Stellungnahmen zur frühzeitigen Beteiligung	Behandlung der Stellungnahmen
I.	Behörden und sonstige Träger öffentlicher Belange	Frist vom 14.12.2020 – 15.01.2021

1.1	Bauernverband Biberach-Sigmaringen e.V. Haus der Landwirtschaft Amriswilstraße 60 88400 Biberach Kein Rücklauf	
1.2	Deutsche Telekom AG Technik GmbH Löwentorbogen 11 70376 Stuttgart <u>Schreiben vom 11.01.2021</u> Wir danken für die Zusendung der Unterlagen zum BPL-Verfahren und Änderung des Flächennutzungsplanes für diesen Bereich. Gegen den Bebauungsplan und Teilfortschreibung des Flächennutzungsplanes haben wir keine Einwände. Im Planbereich befinden sich am Rand Telekommunikationslinien der Telekom, die aus beigefügtem Plan ersichtlich sind. Der Bestand und der Betrieb der vorhandenen TK-Linien müssen weiterhin gewährleistet bleiben. Die entsprechenden Pläne können jeweils aktuell bei uns unter Planauskunft.suedwest@telekom.de abgefragt werden. Anlagen: Lagepläne Telekomanlagen (Bestand)	
		BV: Wird zur Kenntnis genommen

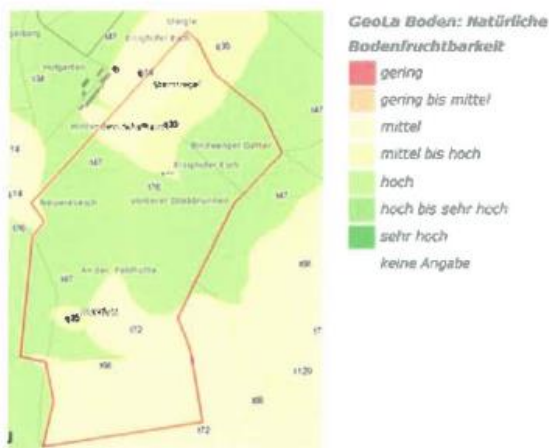
5) Der Entwurf des Textteils zum Regionalplan des Regionalverbands Donau-Iller in der Fassung vom 23.07.2019 äußert sich unter Plansatz B I 2.1 zu landwirtschaftlichen Belangen. Aus regionalplanerischer Sicht ist der Boden als maßgeblicher Produktionsfaktor für die Landwirtschaft zu erhalten. Insbesondere landwirtschaftlichen Flächen mit guten Erzeugungsbedingungen sollen nur im unbedingt notwendigen Umfang durch andere Nutzungen in Anspruch genommen werden (Plansatz B I 2.1 Satz 2). Das Landesamt für Geologie, Rohstoffe und Bergbau bewertet einen bedeutenden Teil des Vorhabensgebiets als Boden mit hoher natürlicher Bodenfruchtbarkeit (s. beigefügten Kartenausschnitt).

Auf Grund der in weiten Teilen hohen Bodenfruchtbarkeit innerhalb des Vorhabensgebiets verstößt das beantragte Vorhaben gegen den Regionalplan des Regionalverbands Donau-Iller.

Gemäß den genaueren Bodenschätzungsdaten weist lediglich das Flurstück 2012 eine hohe natürliche Bodenfruchtbarkeit auf. Die übrigen Flächen weisen eine mittlere Bedeutung auf. Die Bodenfruchtbarkeit wurde als Kriterium in der überarbeiteten Standortalternativenprüfung berücksichtigt. Nach Abwägung aller Belange rechtfertigt die hohe natürliche Bodenfruchtbarkeit keine Herausnahme dieses Flurstücks aus dem Geltungsbereich. Der überragende öffentliche Belang der Versorgung der Bevölkerung mit Strom aus regenerativer Energie und das Ziel der Klimaneutralität wird in diesem Fall höher gewichtet.

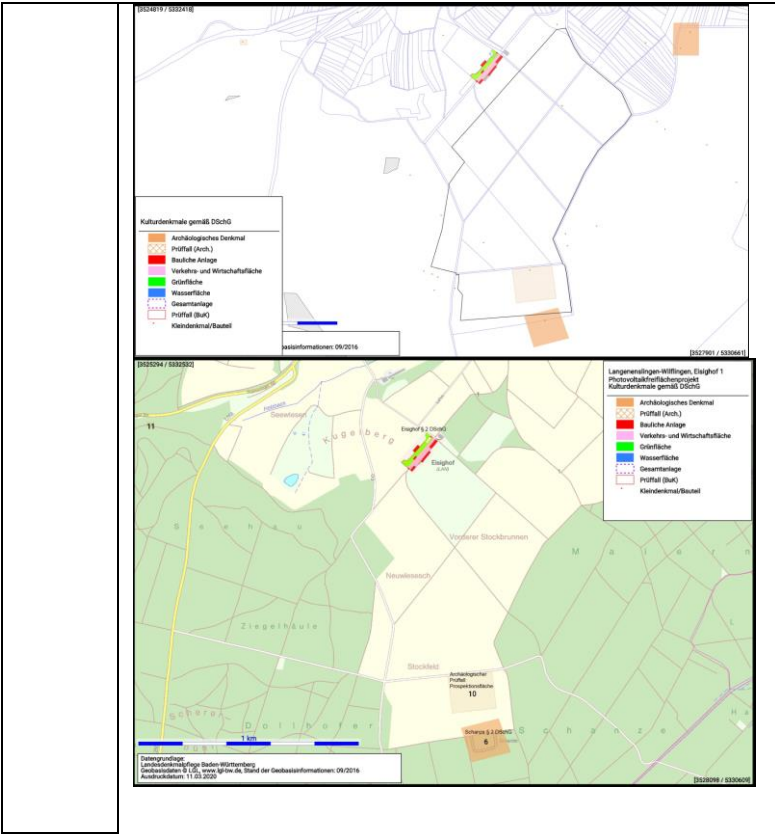
1.11.2	<p>2. Archäologische Denkmalpflege:</p> <p>Im Zuge der vorherigen Beteiligung wurden folgende Bedenken geäußert:</p> <p>Zum größten Teil außerhalb des geplanten Solarpark liegt eine sogenannte keltische Viereckschanze, ein Kulturdenkmal gem. § 2 DSchG. Es handelt sich dabei um ursprünglich mit Wall und Graben, die häufig heute noch obertägig sichtbar sind, umgebene Anlagen. Da erfahrungsgemäß im Umfeld mit weiteren archäologischen und in diesem Fall bislang unbekanntem archäologischen Niederschlägen zu rechnen ist, sind durch die vorliegende Planung umfangreiche Teile dieser Gesamtanlage bedroht. Direkt nördlich, also vollständig innerhalb des Plangebietes liegt eine Verdachts- und Prospektionsfläche. Hier sind auf Luftbildern zwei Grundrisse von Mauern bzw. Gebäuden erkennbar, bei denen es sich ggf. um ein weiteres Kulturdenkmal handelt. Beide Anlagen würden durch den geplanten Solarpark massiv beeinträchtigt und in Teilen zerstört werden.</p> <p>An der Erhaltung der ausgewiesenen archäologischen Kulturdenkmale besteht grundsätzlich ein</p>

Stellungnahmen zur frühzeitigen Beteiligung	Behandlung der Stellungnahmen
<p>öffentliches Interesse; eine undokumentierte Zerstörung ist gem. § 8 DSchG unzulässig. Um allseitige Planungssicherheit zu gewährleisten und spätere Bauverzögerungen zu vermeiden, sollten frühzeitig im Vorfeld der Erdarbeiten (auch Fundament, Verkabelung, Zuwegungen) archäologische Voruntersuchungen durch das Landesamt für Denkmalpflege im Regierungspräsidium Stuttgart (LAD) im Bereich der Verdachtsfläche und der anschließenden Teile der nördlichen Grundstücke durchgeführt werden. Zweck dieser Voruntersuchungen ist es festzustellen, wo und in welchem Umfang sich Überreste des Kulturdenkmals erhalten haben. Die Kosten trägt der Planungsträger. Die Voruntersuchungen legen fest, ob bzw. in welchem Umfang es nachfolgender Rettungsgrabungen bedarf. Für diese Arbeiten ist ein ausreichend großes Zeitfenster bis zum Baubeginn freizuhalten, da mit wissenschaftlichen Ausgrabungen/Dokumentationen in Bereichen archäologischer Befunde (Kulturdenkmale gem. § 2 DSchG) zu rechnen ist. Diese Maßnahme frühzeitig durchzuführen, ist im Interesse des Planungsträgers sowie der Bauherren, da hiermit Planungssicherheit erreicht werden kann und Wartezeiten durch archäologische Grabungen vermieden oder minimiert werden können. Eine schriftliche Terminvereinbarung ist notwendig. Wir weisen darauf hin, dass im Falle einer notwendigen Rettungsgrabung durch eine private Grabungsfirma die Bergung und Dokumentation der Kulturdenkmale durch den Planungsträger finanziert werden muss. Der Bereich der südlich gelegenen Viereckschanze ist samt einem Sicherheitsabstand von ca. 30 Metern aus dem Plangebiet auszuschließen. Inzwischen fanden Gespräche zwischen dem Umweltplanungsbüro Menz und einer Vertreterin der ENBW statt. Dringlich empfohlen wurden dabei von Seiten des Landesamtes für Denkmalpflege wiederholt, Sondagen im direkten Umfeld der Viereckschanze und der Prospektionsfläche durchzuführen, damit geklärt werden kann, wo und in welchem Ausmaß archäologische Befunde außerhalb der Viereckschanze vorhanden sind. Welche Maßnahmen zum Schutz der Denkmale erforderlich sind, wird im weiteren Verfahren festgelegt werden. Ansprechpartnerin ist: Frau Dr. D. Schmid: Tel. 07071/757-2415; mailto: do-ris.schmid@rps.bwl.de <i>Hinweis: Auf Seite 5, Punkt 2.2 ist der grundsätzliche Hinweis auf die §§ 20 und 27 mit falschem Ansprechpartner (s. oben) enthalten. Dieser wurde offensichtlich von einer anderen Planung übernommen. Die §§ 20 und 27 bezüglich von Zufallsfunden treffen zwar immer zu, sind in diesem Fall jedoch eindeutig zu wenig.</i></p>	<p>Die archäologischen Voruntersuchungen haben zwischenzeitlich stattgefunden.</p> <p>Aufgrund von Schutzmaßnahmen die gemeinsam abgestimmt wurden, ist dieser Abstand nicht mehr zwingend erforderlich.</p> <p>Der Hinweis wurde aktualisiert.</p>

Nach Durchführung von Sondagen wurden in Abstimmung mit dem Landesamt für Denkmalpflege erforderliche Schutzmaßnahmen für die archäologischen Denkmale festgelegt und im Entwurf des Bebauungsplanes berücksichtigt.
